**INFORME DE AUDITORÍA N° 028-2023-2-1146-AC**

**AUDITORÍA DE CUMPLIMIENTO  
MUNICIPALIDAD DISTRITAL DE SAN MARCOS  
SAN MARCOS, HUARI, ANCASH**

**OBRA: “MEJORAMIENTO Y AMPLIACIÓN DEL SERVICIO DE  
AGUA A TRAVÉS DEL SISTEMA DE RIEGO TECNIFICADO  
EN LOS SECTORES DE URUSPUQUIO, QUISUAR, YUNCAN,  
PATSAQUI, PUQUIOPAMPA, ICHIGPUQUIO, CALVARIO Y  
MARIASH EN EL C.P. DE GAUCHO - DISTRITO DE SAN  
MARCOS – PROVINCIA DE HUARI - DEPARTAMENTO DE  
ÁNCASH”**

**PERÍODO: 22 DE MARZO DE 2018 AL 30 DE DICIEMBRE DE 2021**

**IMAGEN N° 15**  
**SUPERPOSICIÓN DEL SISTEMA DE RIEGO PROYECTADO VS EJECUTADO EN EL SECTOR**  
**HUANCA CORRAL**

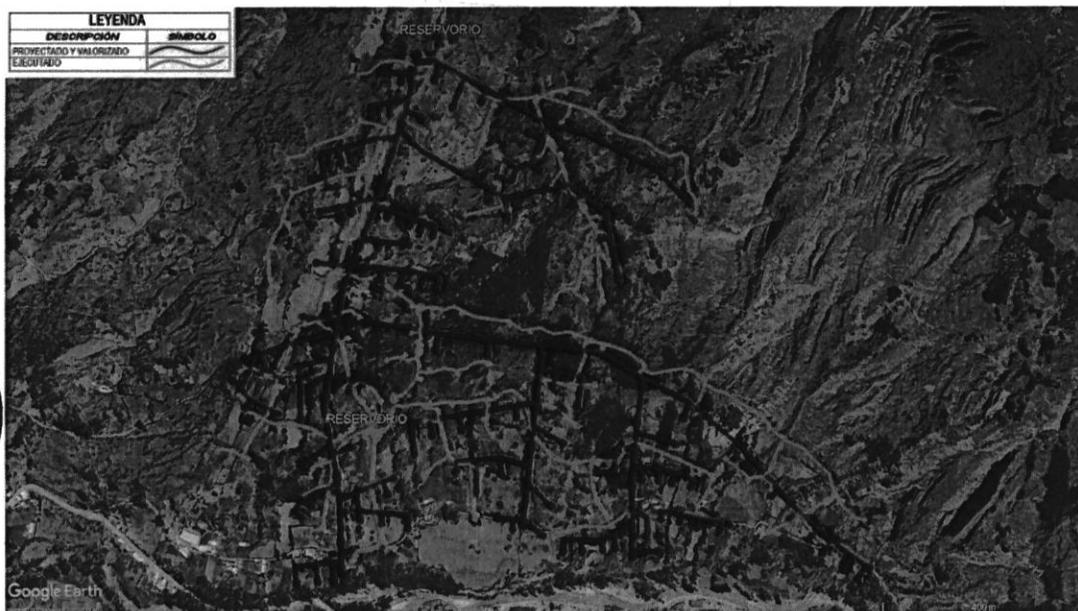
**IMAGEN N° 14**  
**SUPERPOSICIÓN DEL SISTEMA DE RIEGO PROYECTADO VS EJECUTADO EN EL**  
**SECTOR CONCHUCRO**

**IMAGEN N° 21**  
**CAPTACIÓN TIPO LADERA TIPO I PARA LA SECTORES DE MARIASH BAJO Y YUNCÁN BAJO**

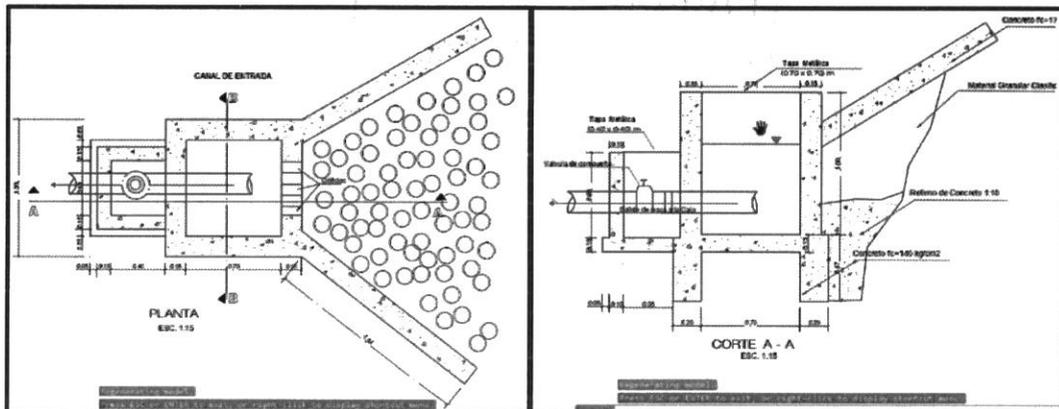
De igual modo, se ha evidenciado modificaciones en la ejecución de las captaciones de los sectores de riego de Mariash Bajo y Yuncán Bajo, toda vez que según el detalle de la lámina PCT-01 "CAPTACIÓN TIPO LADERA TIPO I" del expediente técnico (**Apéndice n.° 29**), corresponde a un diseño para captar el agua de un manantial o afloramiento, puesto que según el detalle de la lámina se observa una zona de filtro, que está cubierto con una losa de concreto donde aflora el agua, la misma que se conduce a la siguiente zona, donde se almacena y que también está cubierto con una tapa metálica; para que luego a través de tubería y accesorios, el agua pase a la siguiente zona donde se ubica la válvula de control para regular y dar paso a la línea de conducción y seguidamente al reservorio de almacenamiento, conforme se muestra a continuación:

Sin embargo, en la ejecución de la captación del sector de Mariash Bajo, se observan dos muros de baja altura tipo sardinel, que cumplen la función de captar y direccionar las aguas de la afloración o manantial, advirtiéndose que no tiene losa de concreto que cubra esa parte de la captación; observándose también una caja de concreto donde se recolecta el agua captada y direccionada, conformado por muros de concreto sin accesorios y tapa metálica.

**IMAGEN N° 22**  
**ESTRUCTURA DE CAPTACIÓN EJECUTADA EN MARIASH BAJO**

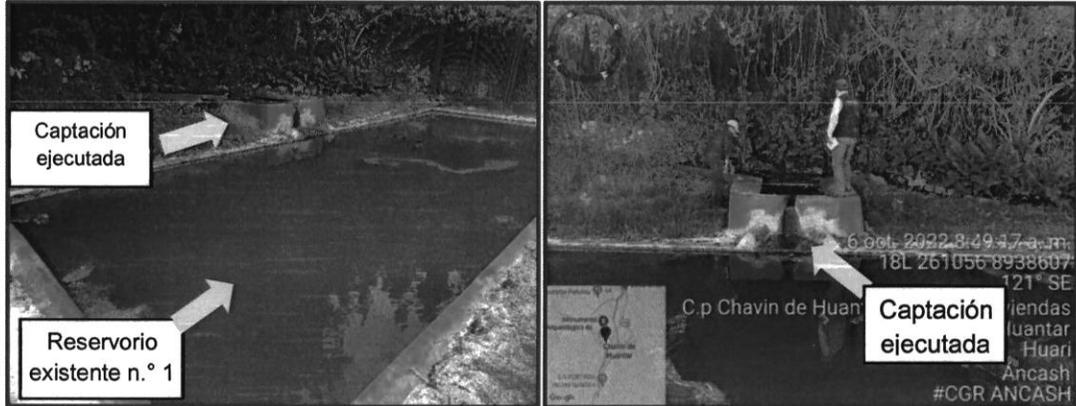
El agua recolectada, se deriva superficialmente, es decir sin tuberías, al primer reservorio existente, como se visualiza en las fotografías siguientes:

**IMAGEN N° 23**  
**ESTRUCTURA DE CAPTACIÓN EJECUTADA EN YUNCÁN BAJO**

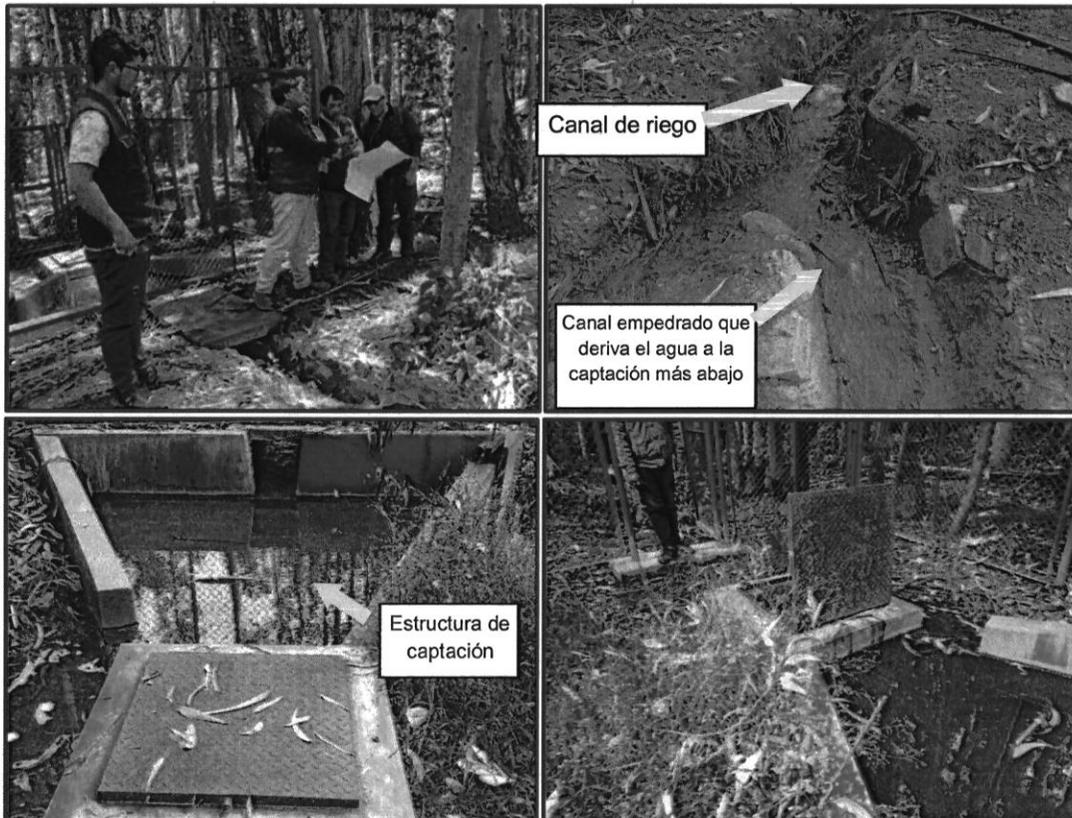
Asimismo, la estructura de captación del sector de Yuncán Bajo fue ejecutada captando agua de una fuente superficial, canal de riego y no de un manantial; la misma que después de captar el agua del canal, esta es derivada a una estructura de concreto de forma trapezoidal, a través de una válvula de control contenida de una cámara de concreto con tapa metálica, como se visualizan en las fotografías siguientes:

IMAGEN N° 26  
MEDIDAS DE SECCIÓN DE ZANJA CONSIDERADO EN LA PLANILLA DE METRADOS Y LO INDICADO EN EL CUADERNO DE OBRAS

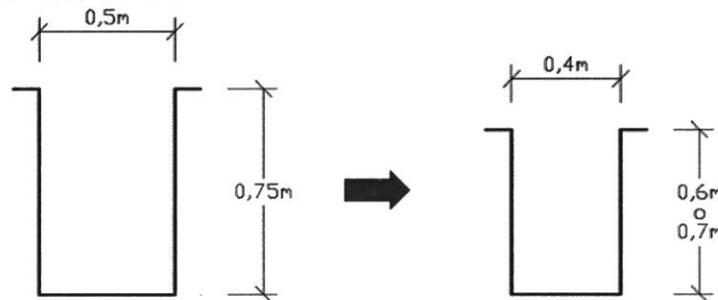
La comparación entre las medidas de sección de la zanja considerada en la planilla de metrados del expediente técnico y las medidas ejecutadas según registro del cuaderno de obras, se muestra a continuación:

IMAGEN N° 28  
CALICATA C-31 EN EL SECTOR HUACACORRAL

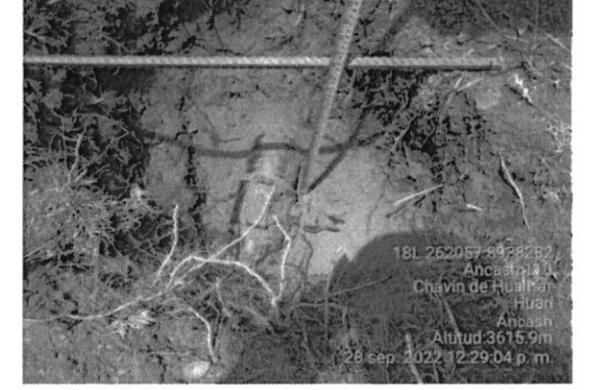
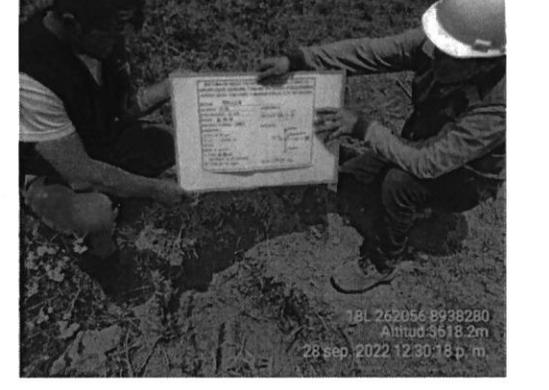
<p><b>Profundidad (m): 0.54</b></p>	<p><b>Material de relleno: Terreno natural</b></p>
 <p>18L 261984 8938693 Huari Ancash Altitud: 3505.7m 29 sep. 2022 12:24:12 p. m.</p>	 <p>18L 261982 8938694 Huari Ancash Altitud: 3505.3m 29 sep. 2022 12:24:36 p. m.</p>
<p>La excavación C-31 pertenece al sector Huacacorral, tuvo una profundidad de 0.54 m, medida desde la clave de la tubería hasta la superficie, sumando el diámetro exterior del tubo y el espesor de la cama de apoyo. No se observó conexiones en el punto descubierto, solo la red de 50 mm de diámetro. Las tuberías son de HDPE. Además, no se encontró una cama de apoyo para la tubería y el ancho de excavación fue de 0.40 m.</p>

IMAGEN N° 32  
CALICATA C-100 EN EL SECTOR YUNCAN ALTO

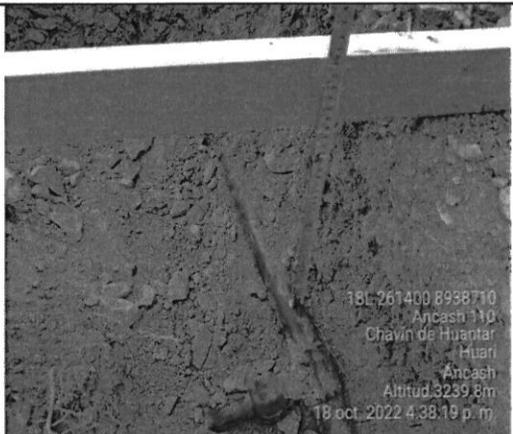
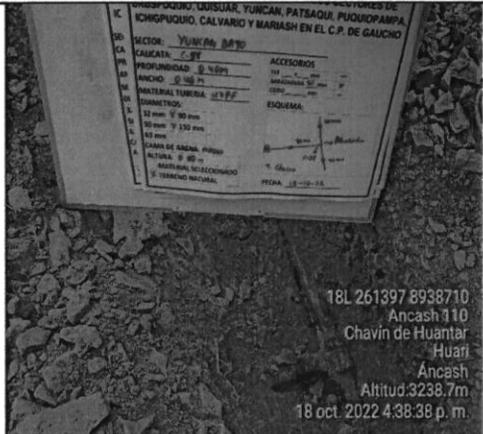
Profundidad (m): 0.49	Material de relleno: Terreno natural
 <p>18L 261219 8938369 Chavin de Huantar Huaran Ancash Altitud 3241.8m 19 oct. 2022 12:04:26 p. m.</p>	 <p>18L 261211 8938269 Chavin de Huantar Huaran Ancash Altitud 3240.3m 19 oct. 2022 12:05:36 p. m.</p>
<p>La excavación C-12 pertenece al sector Mariash Bajo, tuvo una profundidad de 0.49 m, medida desde la clave de la tubería hasta la superficie, sumando el diámetro exterior del tubo y el espesor de la cama de apoyo. No se observó conexiones, solo la red de 4". La tubería es de PVC. Además, no se encontró una cama de apoyo para la tubería y el ancho de excavación fue de 0.40m.</p>

**IMAGEN N° 37**  
**VISTAS DE LA CAPTACIÓN Y RESERVORIO EN LA PARTE SUPERIOR DEL SECTOR DE RIEGO DE MARIASH BAJO**

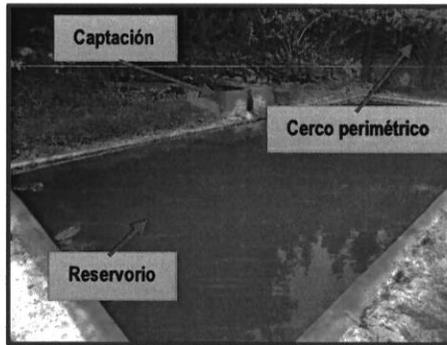
Adicionalmente, corresponde precisar, que el reservorio existente de la parte superior de Mariash Bajo y su captación utilizan un mismo cerco perimétrico, como se visualiza en la siguiente imagen:

**IMAGEN N° 48**  
**FUGA DE AGUA EN LA VÁLVULA DE CONTROL N° 46 Y EJECUCIÓN DE POLIDEPORTIVO QUE OCASIONÓ LA PÉRDIDA DE HIDRANTES Y TUBERÍA DE 63 MM EN EL SECTOR DE RIEGO DE YUNCÁN BAJO**

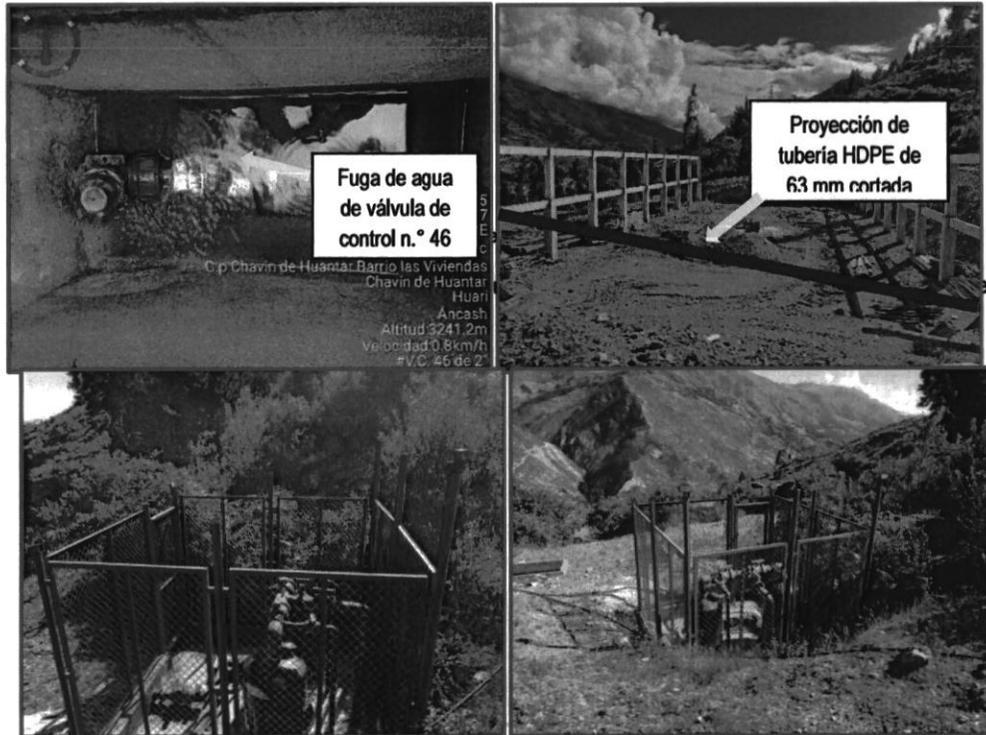
- Asimismo, en la constatación física del sector de Yuncan Bajo se verificó el abandono la fuga de agua en la válvula de control n.º 46 y la construcción del polideportivo que afectó aproximadamente 104,24 m de tubería de 63 mm de diámetro y pérdida de por lo menos dos (2) hidrantes instalados, como se observa a continuación:

**IMAGEN N° 54**  
**VÁLVULAS DE CONTROL N° 84 Y 90 SIN VÁLVULAS DE AIRE EN EL SECTOR DE CONCHUCRO**

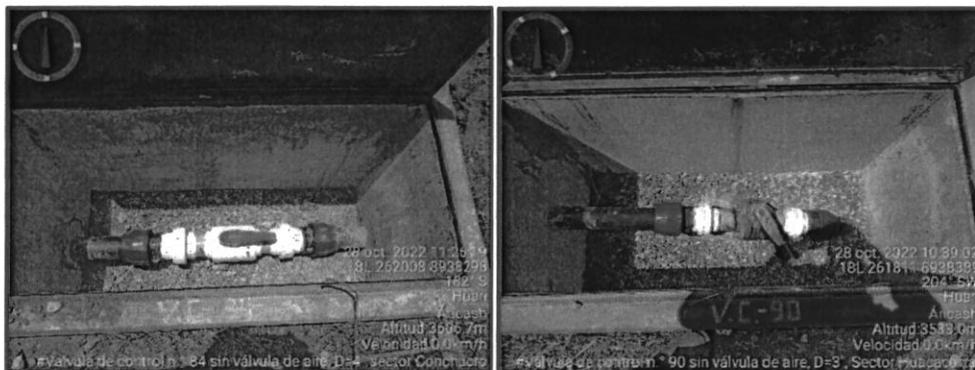
**IMAGEN N° 53**  
**VÁLVULAS DE AIRE ANTES DE LA VALVULAS DE CONTROL N° 87 Y 91 EN EL SECTOR DE CONCHUCRO**

CUADRO N° 79  
VISTA DE PLANTA DE VÁLVULAS DE CONTROL Y ACCESORIOS

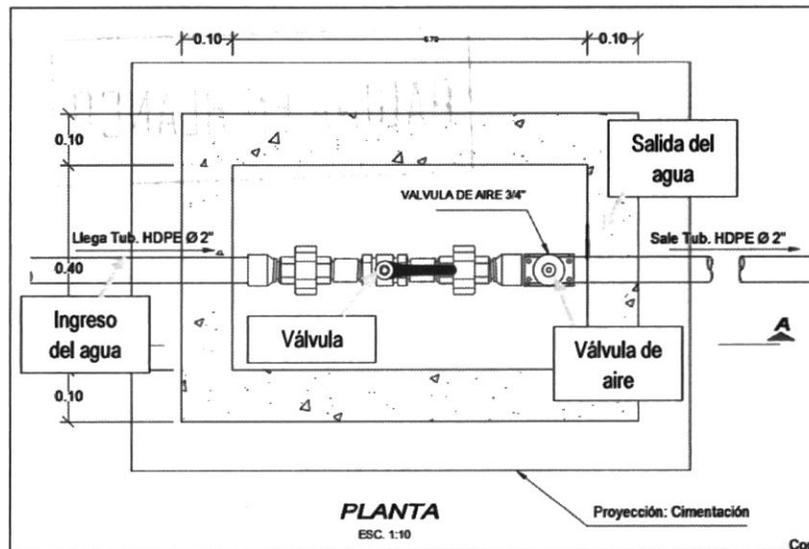
Al respecto, el plano de válvula de control de la lámina PCV-01 se observa la entrada y salida del agua y que la válvula de aire está ubicada después de la válvula, como se visualiza en la siguiente imagen:
